Info-Abend „Straßenrandparken“ in Mannheim-Blumenau am 28.11.2023 Konzept und Bewertung aus Sicht der Betroffenen

Konzept „Straßenrandparken“ -Basis

5 UNTERSUCHUNGSRaum (BLUMENAU)

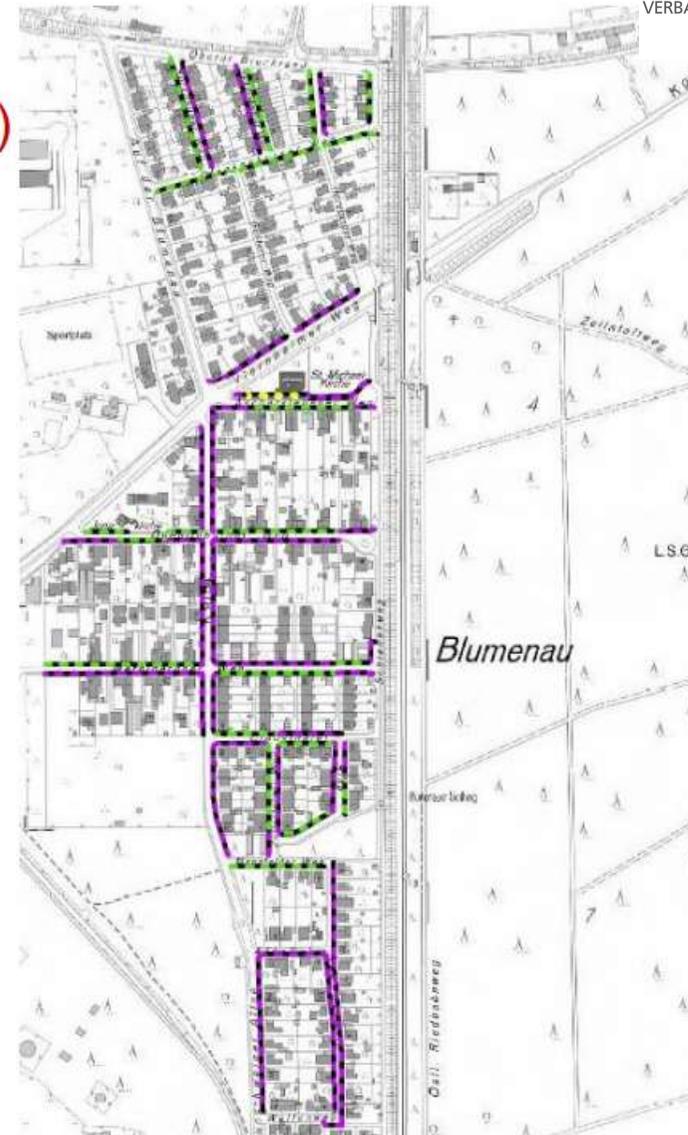
Konzept „Straßenrandparken“ Auswirkungen Blumenau

Kein Parken möglich

- Braunschweiger Allee
- Welfenweg
- Brockenweg
- Auf den Brockenweg
- Viernheimer Weg

- Derzeitiger Bedarf 360 – 380 Parkplätze
- Künftiges Angebot 120 – 140 Parkplätze

➔ Ersatzloser Entfall von ca. 240 Parkplätzen = 66%

- Keine Parkplätze für Besucher, Handwerker, mobile Pflegedienste, Paketdienste etc.
- Braunschweiger Allee „Rennstrecke“ anstelle 30er Zone und Route für Schwerlastverkehr
- Breite, gerade Fahrbahnen verleiten zum schnellen Fahren

- ➔ **Konzept der Stadt Mannheim ist ungeeignet und muss dringend überarbeitet werden**
- ➔ **Wir wollen kein Franklin 2 auf der Blumenau!!!**

Beibehalt beiderseitige Parkmöglichkeiten Braunschweiger Allee

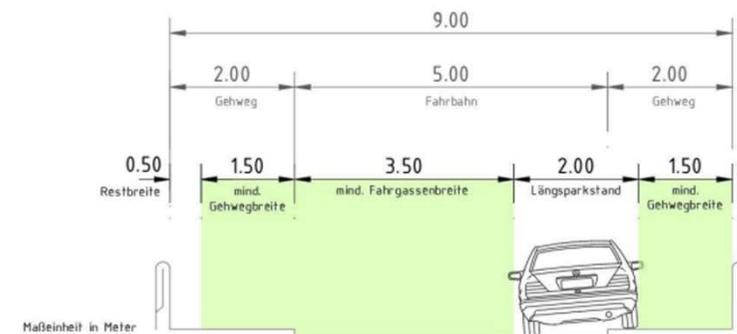
- Eckpunkte Braunschweiger Allee:
Gehweg 1: 2,0 m
Gehweg 2: 2,1 m
Fahrbahnbreite: 7,0 m

- Beidseitiges Parken teilweise auf Gehweg möglich
- Verbleibende Fahrbahnbreite min. 4m
- Entspricht der aktuellen Situation, bisher keinerlei Rückstausituationen
- Nutzung für Schwerverkehr ab Kreuzung Lilienthalstrasse untersagt!!!

Beispiel „Neuordnung Parkkonzept“ Bachstrasse HD-Handschuhsheim

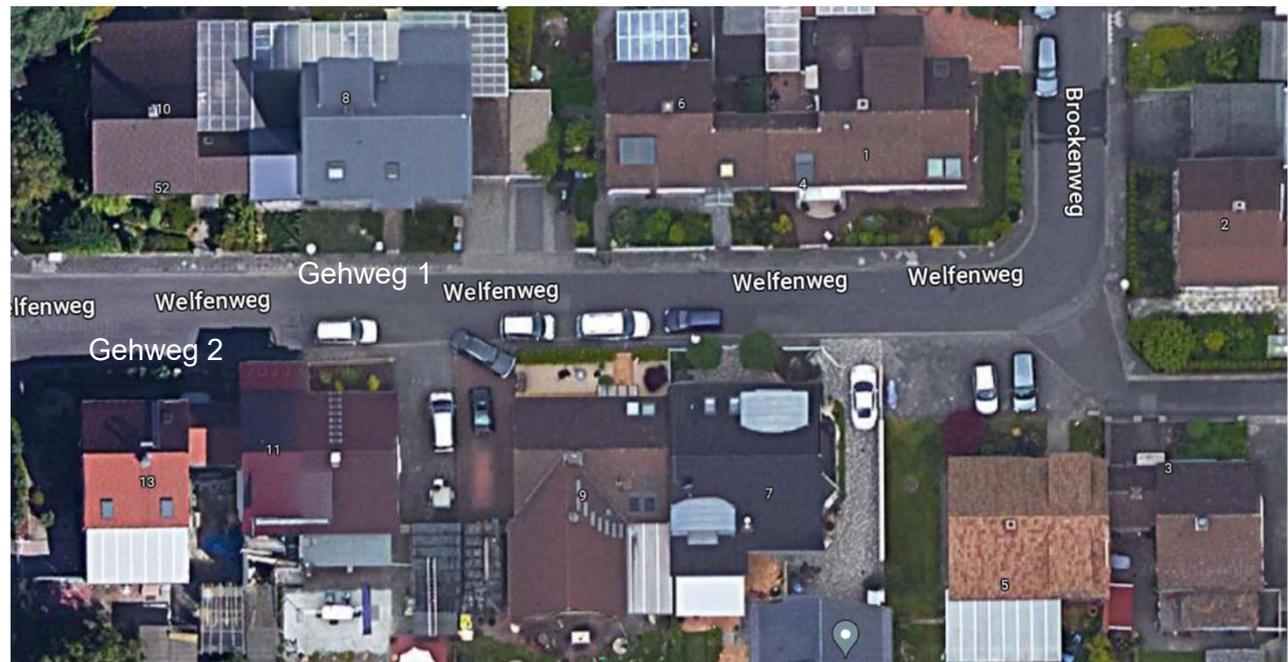
- Einseitige Parkbucht
- Restbreite der Strasse ca. 3 m und nicht 3,5 m wie von Stadt Mannheim gefordert

Reaktivierung der Parkplätze Ascherslebener Weg („am Wäldchen“)

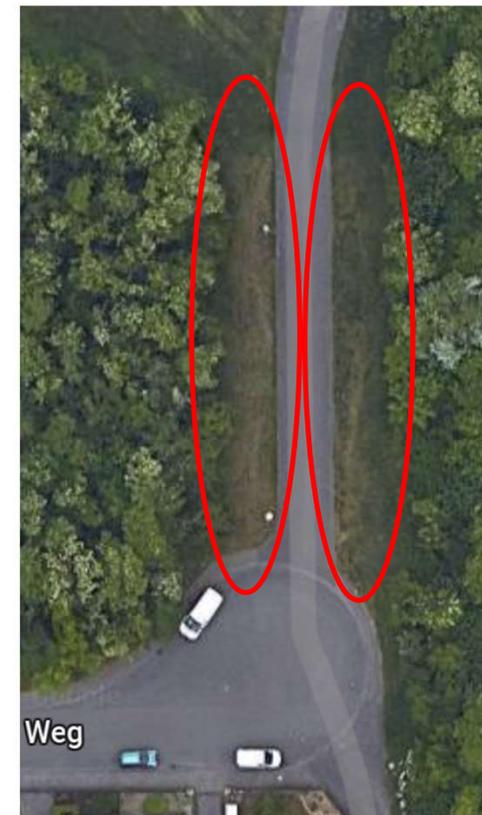
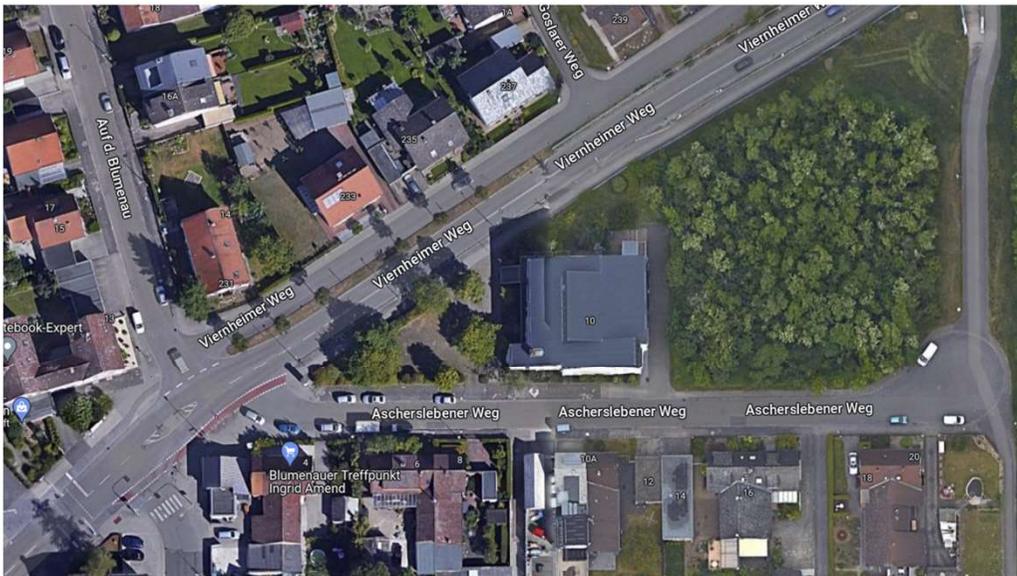
- Die Kirche St. Michael wird seit April 2023 nicht mehr von der kath. Kirche betrieben
- Die Kirche soll verkauft werden an eine orthodoxe Gemeinde
- Die Gemeindemitglieder stammen aus dem Kreis Mannheim
- Bei Veranstaltungen werden viel mehr Personen mit Pkw anreisen als bisher
- Die bisherigen Parkflächen im Ascherslebener Weg reichen nicht aus
- Bei Veranstaltungen wird die Strasse beidseits zugeparkt
- Ein Teilnehmer wollte in einer Zufahrt eines benachbarten Grundstückes parken
- Es kam zu üblen Beschimpfungen der Anwohner mit nachfolgendem Polizeieinsatz

**Erweiterung des Parkplatz-Angebots dringend erforderlich zur Vermeidung weiterer Eskalationen**
